電源開発株式会社
大間原子力発電所

意見聴取会指摘事項について
(地震関係)

平成19年1月
原子力発電安全審査課

図-1.4 函館平野西縁断層帯による地震に関するアスペリティ位置の影響検討モデル

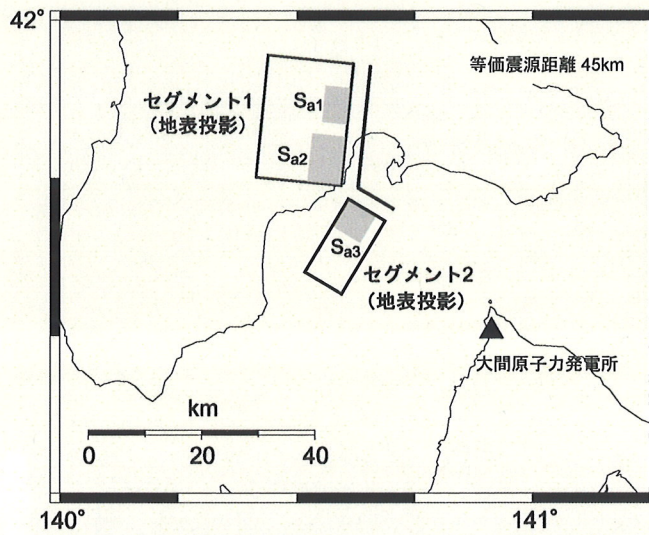
2) 函館平野西縁断層帯による地震について、セグメント2の傾斜角を 45° とした場合について検討すること。

セグメント1について、アスペリティを1ヶ所として最も敷地寄りに配置し、さらにセグメント2についても最も敷地寄りにアスペリティを配置した場合について検討するとしている。また、セグメント2について、断層面の傾斜角をセグメント1と同じ45°として敷地側に傾斜させた場合について断層モデルにより検討を行うとしている。図-1.4に検討モデルを示す。

図-1.7(1) 不確かさの考慮による影響と設計用応答スペクトルの比較
(想定三陸沖北部の地震 水平動, NS成分)

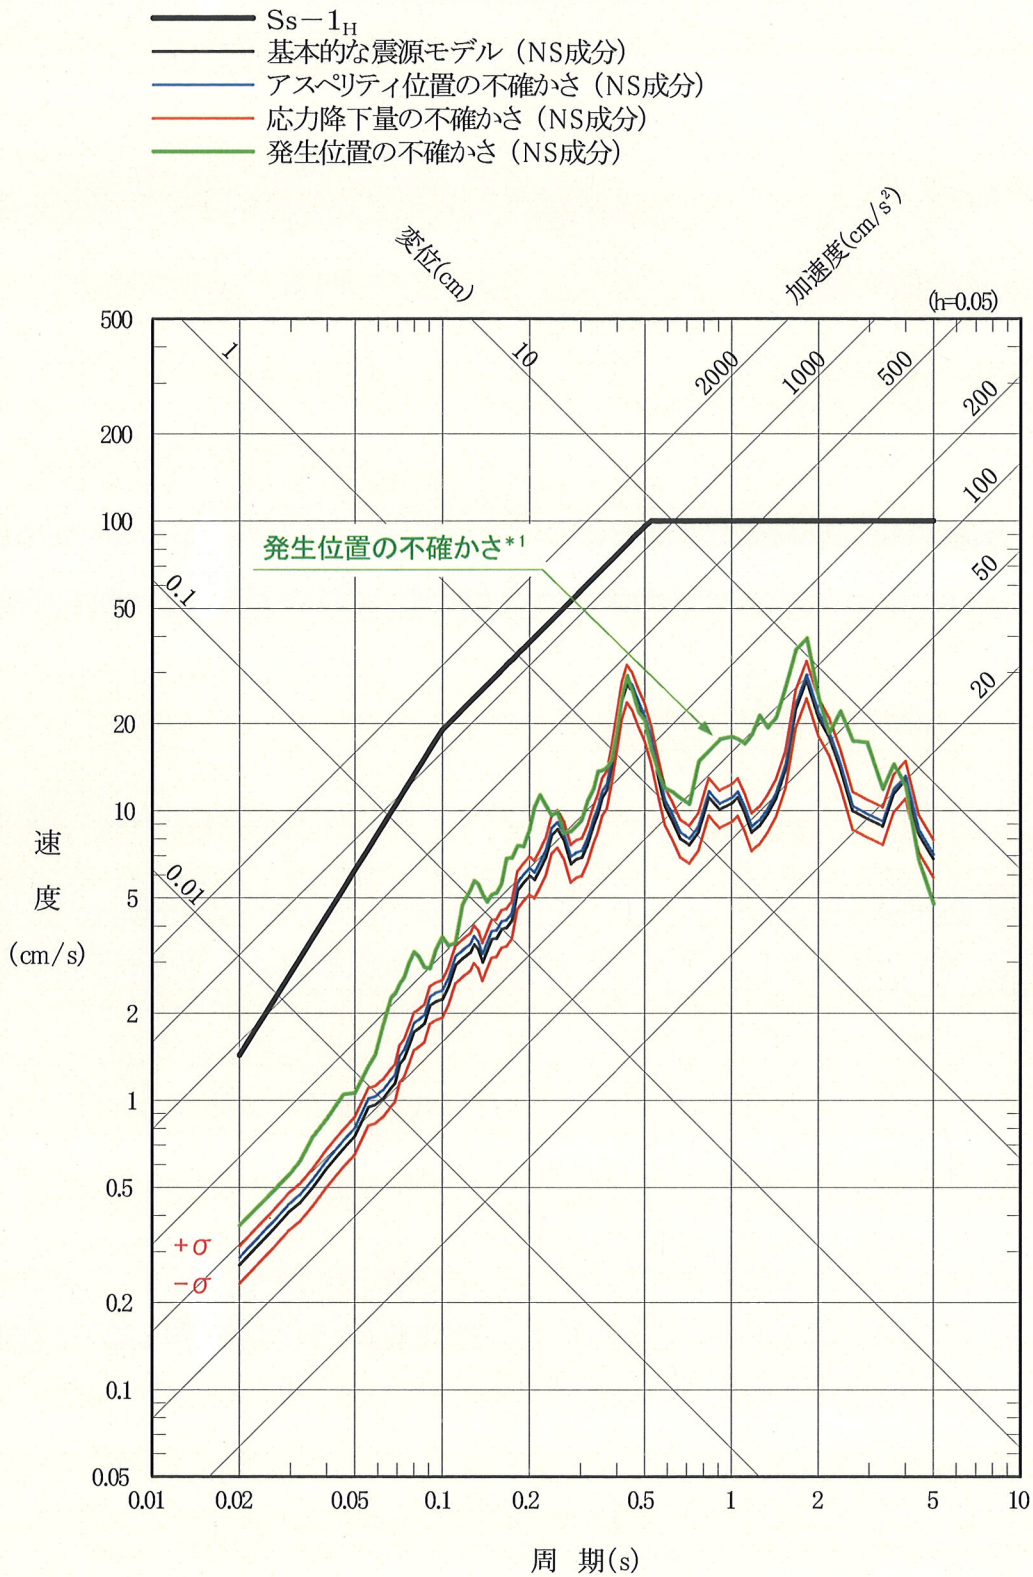
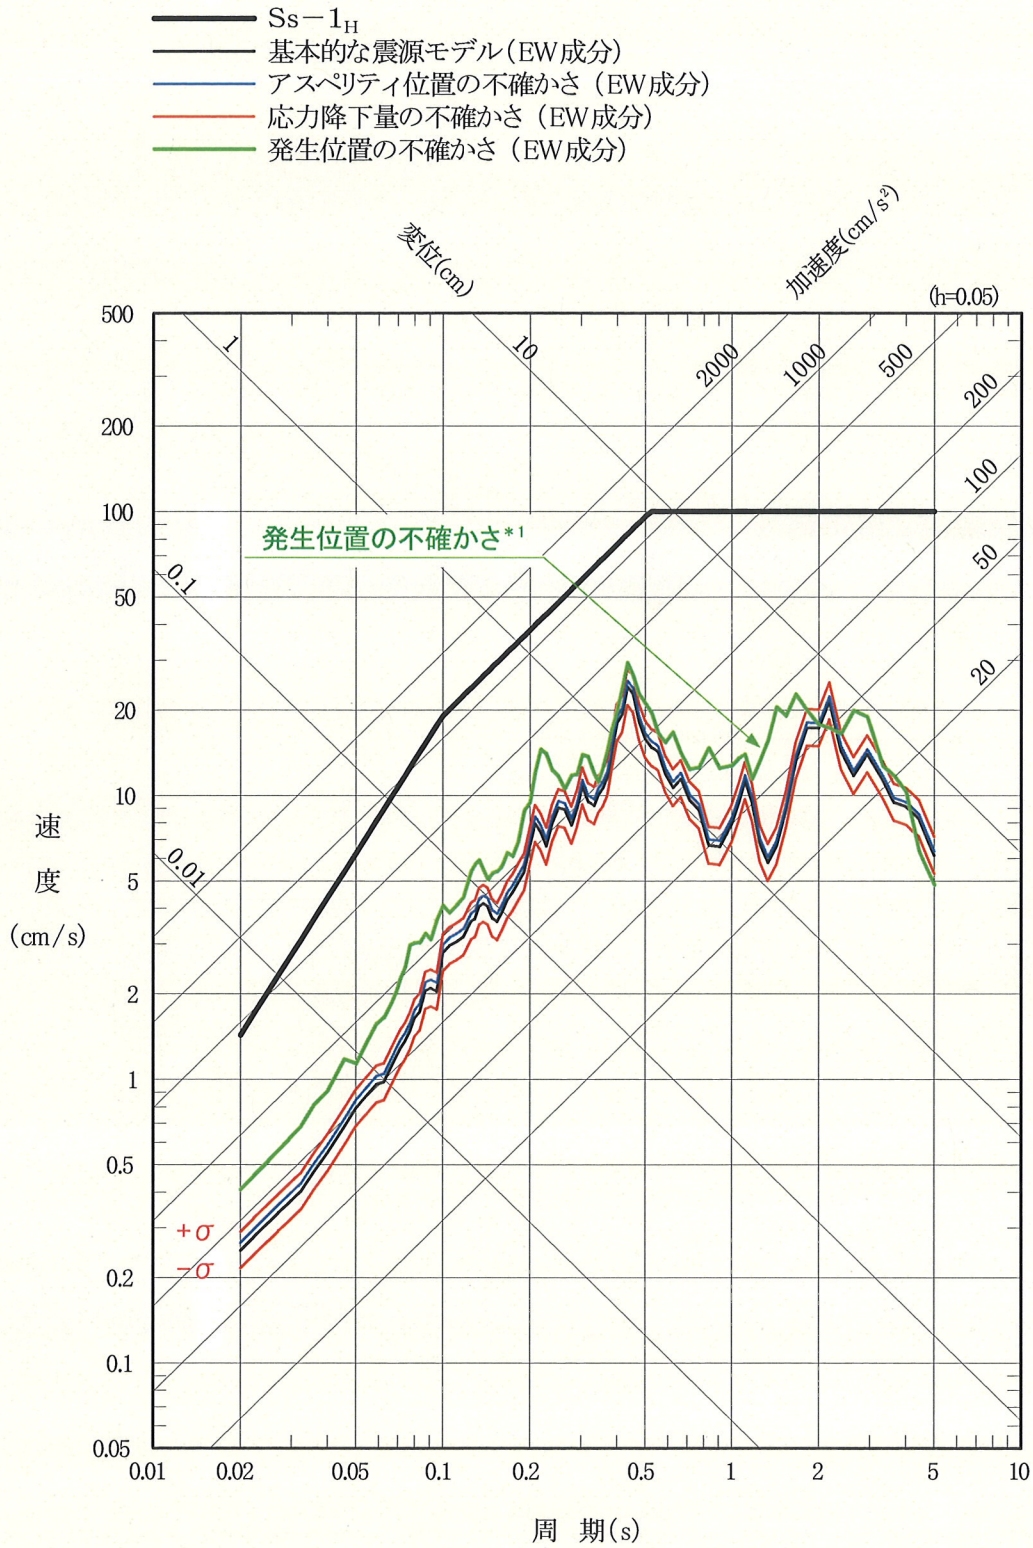
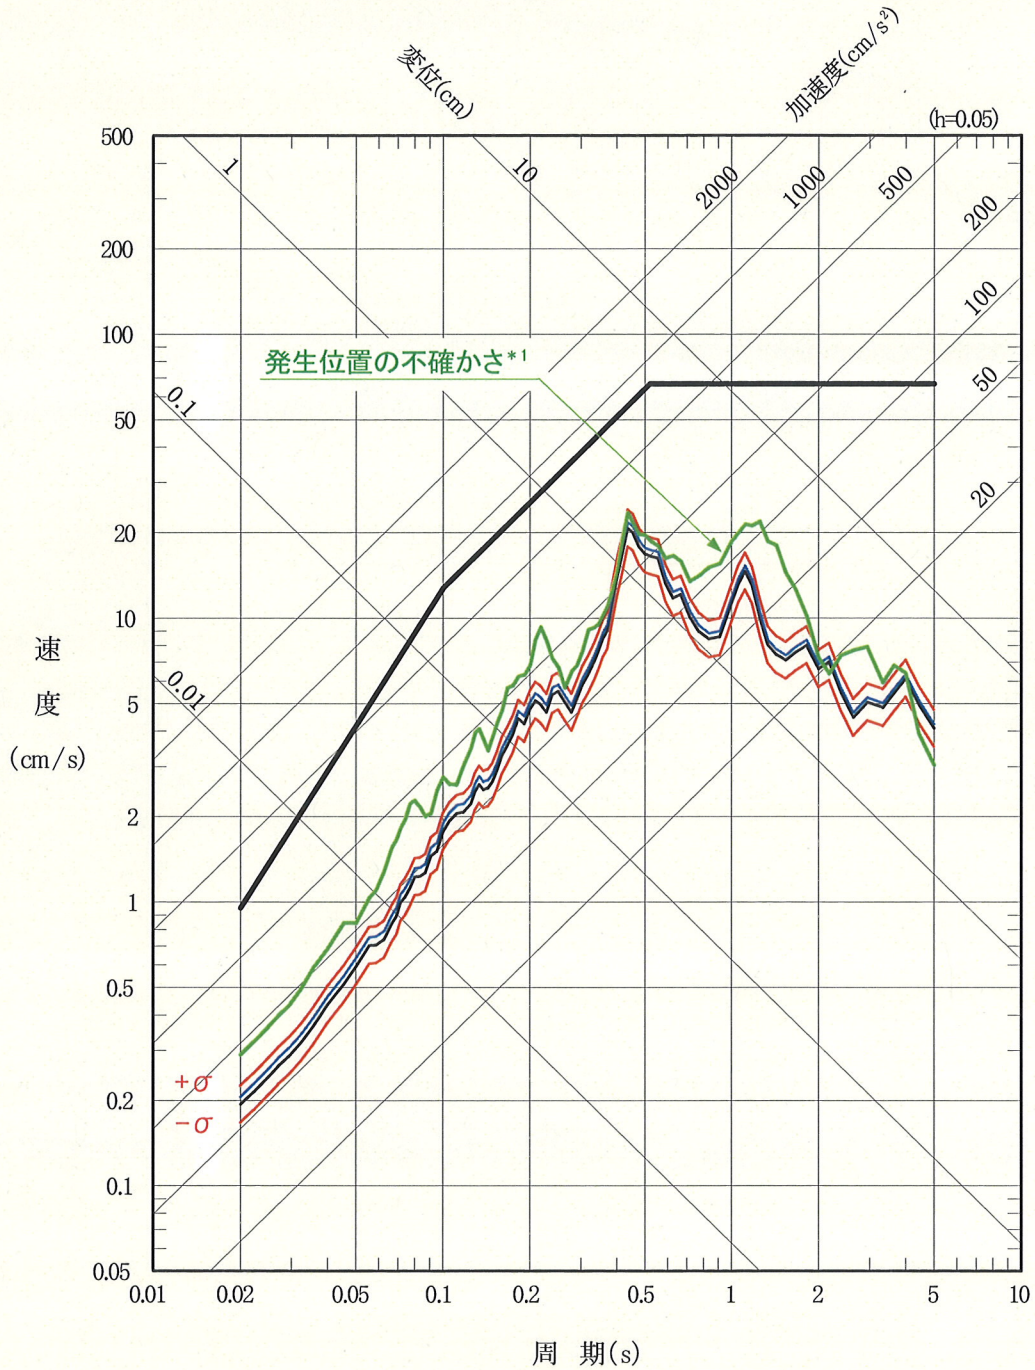
1) 検討用地震の不確かさの考慮による影響と設計用応答スペクトルの関連について示すこと。

図-1.7～図-1.10 に申請者が基準地震動の策定に当たり考慮すべき不確かさを考慮した場合の各検討用地震の地震動の応答スペクトルとアスペリティ位置及び応力降下量の不確かさを考慮した場合の応答スペクトルを比較して示す。申請者は、これらの図に示すように、全ての検討用地震について、アスペリティ位置の不確かさの影響よりも応力降下量の不確かさの影響の方が大きくなっているとしている。また、アスペリティ位置及び応力降下量の不確かさを考慮した場合の応答スペクトルは、基準地震動策定に当たり考慮すべき不確かさを考慮した場合の応

答スペクトルを概ね下回っており、また、基準地震動の設計用応答スペクトル S_s-1_H 及び S_s-1_V はこれらの応答スペクトルに対して十分な余裕をもって設定されているとしている。

図-2.2 震源断層の設定の考え方(イメージ)

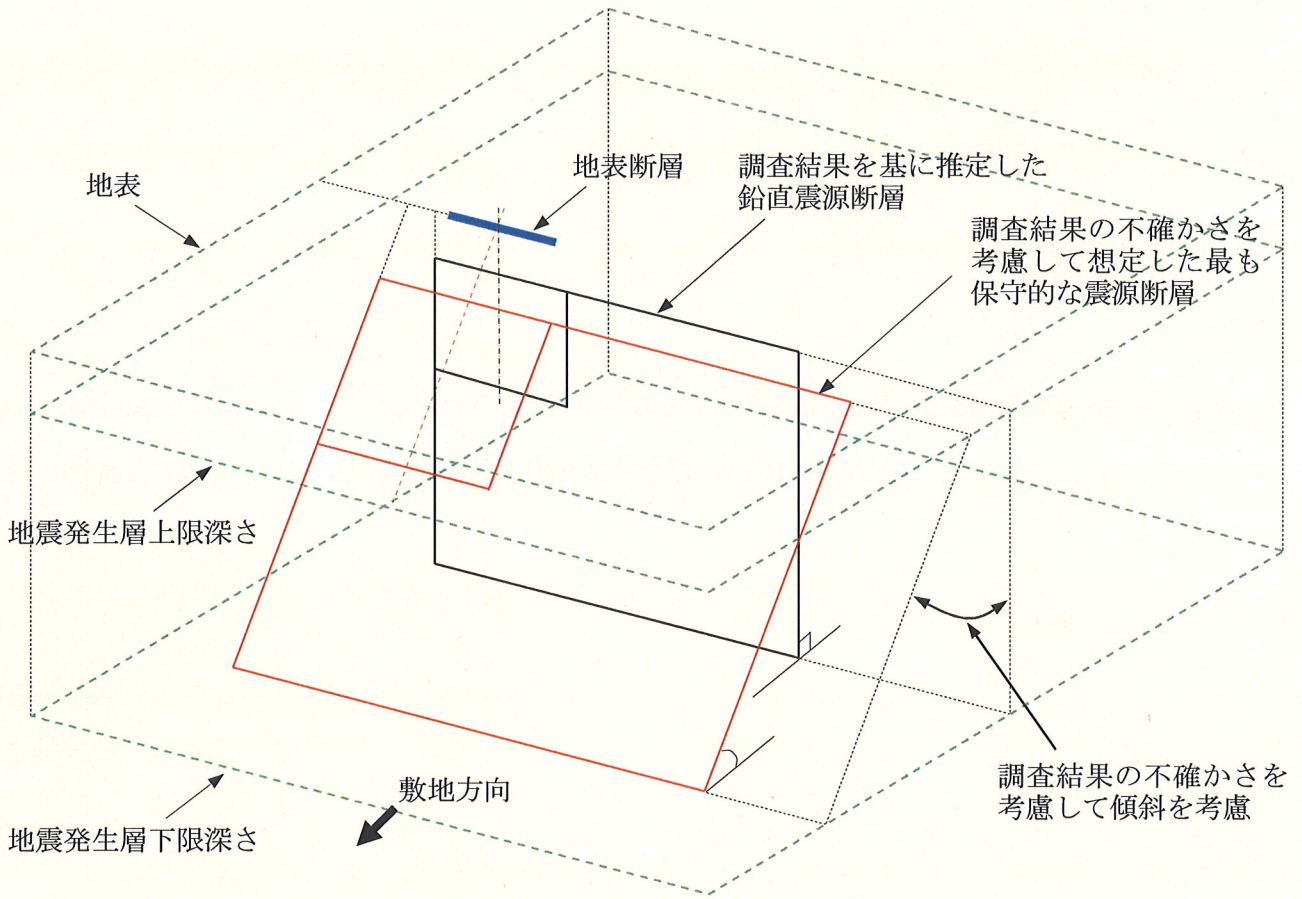
- 1) 孤立した短い活断層である F-14 断層による地震の地震動評価の考え方について整理すること。

傾斜角は、調査結果から低角ではないと考えられることから、仮に 60° と設定し、念のために敷地に近づく方向である南傾斜を仮定して図-2.2 に示すように最も保守的になるように仮想的に設定した震源断層について地震動評価を行うとしている。この場合、震源断層は地震発生層の上限から下限まで震源断層が広がるものとして震源断層の幅を17.3km、震源断層の長さを震源断層の幅と同じ17.3kmとするとしており、鉛直断層(15km×15km)を仮定した場合よりも断層面積が大きくなることから、地震モーメントも大きくなっているとしている。その他の断層パラメータの設定の考え方は、04-大間設C-64 資料と同様であるとしており、アスペリティの位置は地表断層直下の浅い位置に配置し、破壊開始点は破壊が敷地に向かう方向となるように設定している。地震動評価はハイブリッド法を用いるとしている。図-2.3に断層面の概念図、表-2.2

図-2.3 保守的に設定した F-14 断層の震源断層面の概念図

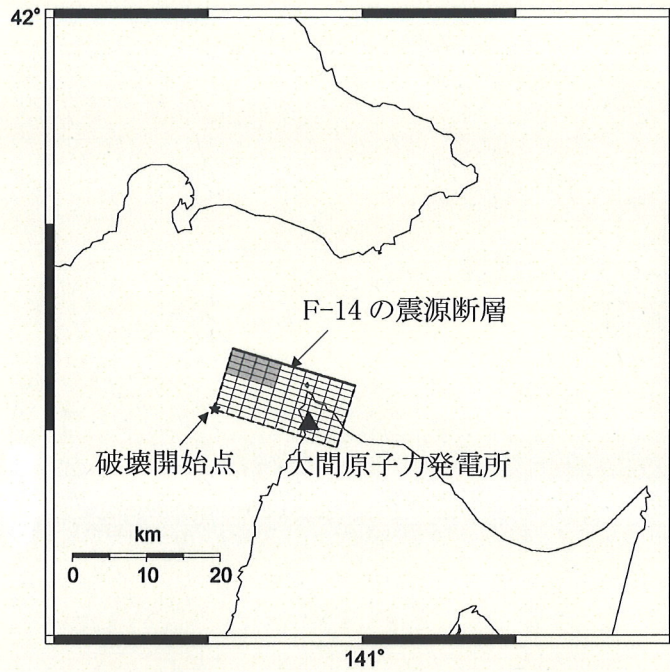
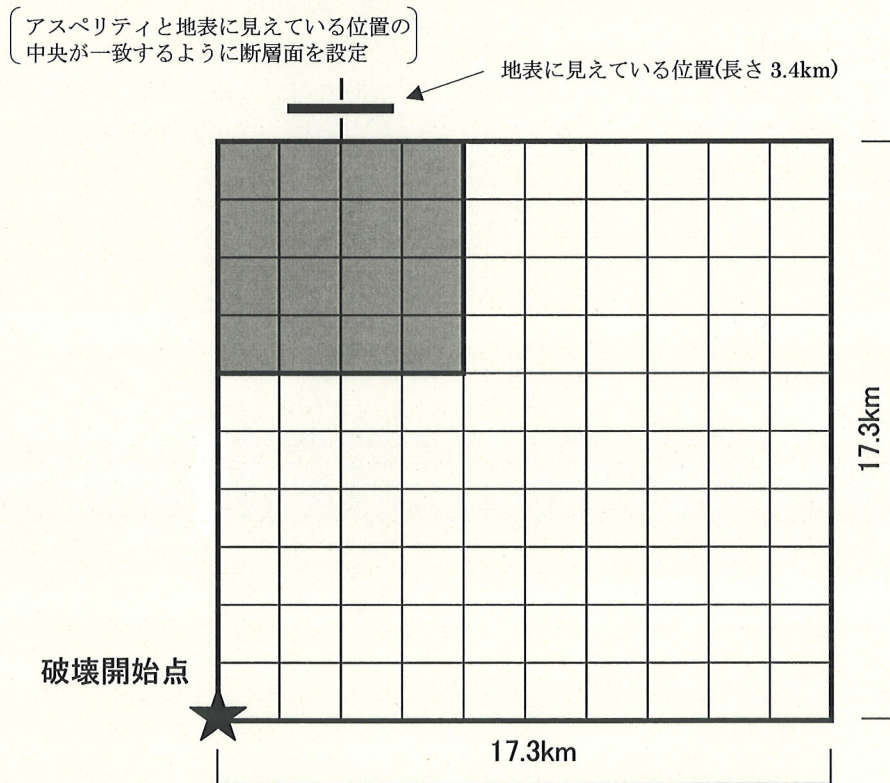
に断層パラメータを示す。申請者は、図-2.3 に示すように、最も保守的に設定した震源断層は敷地の下方にまで及んでおり、敷地に及ぼす影響がより大きくなる設定になっているとしている。図-2.4 及び図-2.5 に断層面積と地震モーメント M_0 の関係及び M_0 と短周期レベルの関係をそれぞれ示す。

図-2.7(1) F-14 断層による地震の波形合成結果の応答スペクトル(水平動)

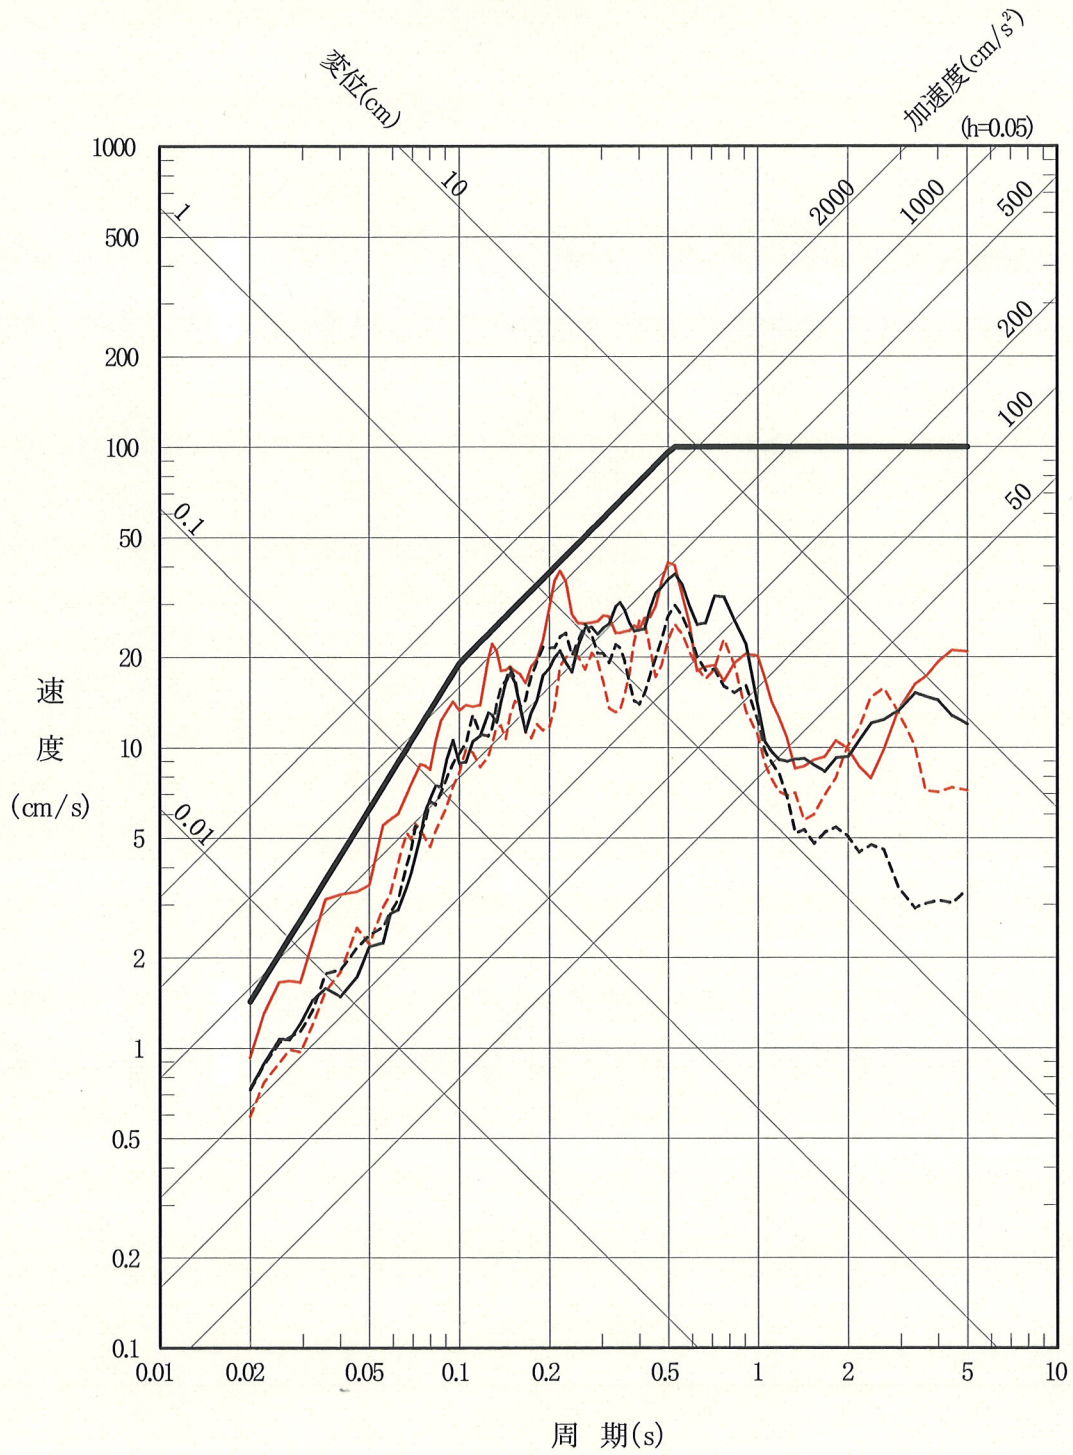
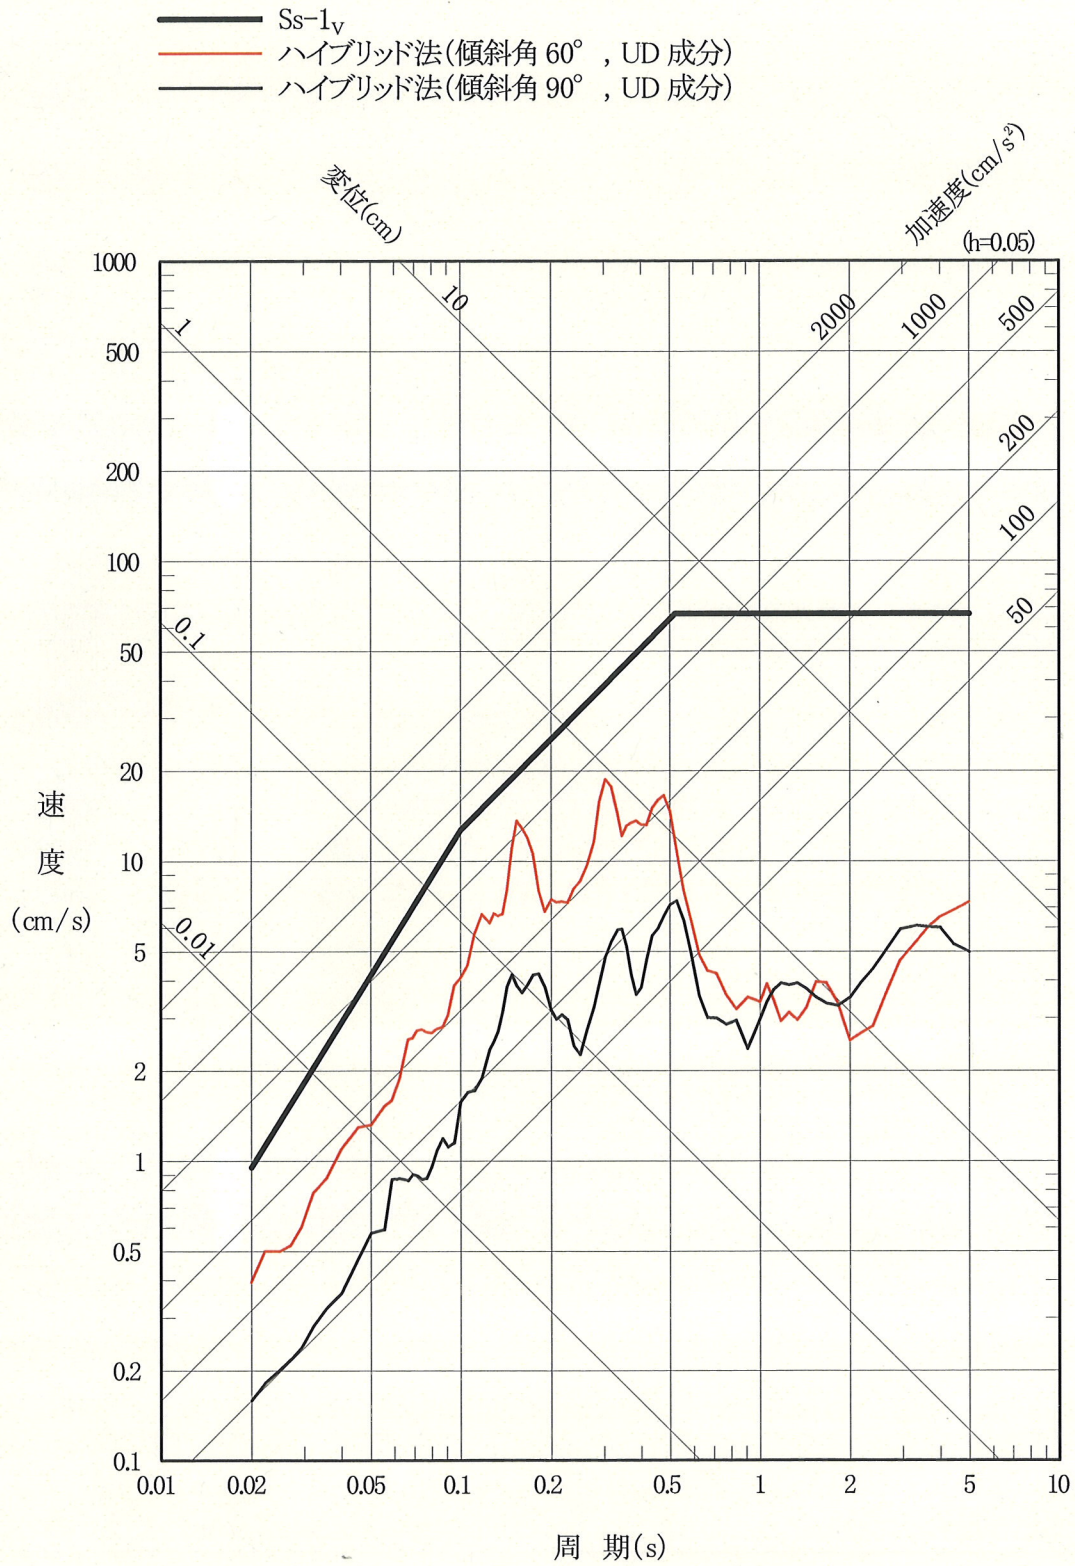
申請者は、ハイブリッド法による地震動評価において、短周期帯域における地震動と長周期帯域における地震動の合成に際しては、接続振動数を1.0Hzとしている。合成した地震動の加速度波形及び応答スペクトルを図-2.6及び図-2.7に示す。また、図-2.7には、鉛直断層を仮定した場合の応答スペクトル及び敷地ごとに震源を特定して策定する地震動の設計用応答スペクトル S_s-1_H 、 S_s-1_V を併せて示す。同図によると、念のため震源断層を最も保守的に南傾斜 60° として仮想的に設定したF-14断層による地震の応答スペクトルは、設計用応答スペクトル S_s-1_H 及び S_s-1_V に包絡されているとしている。
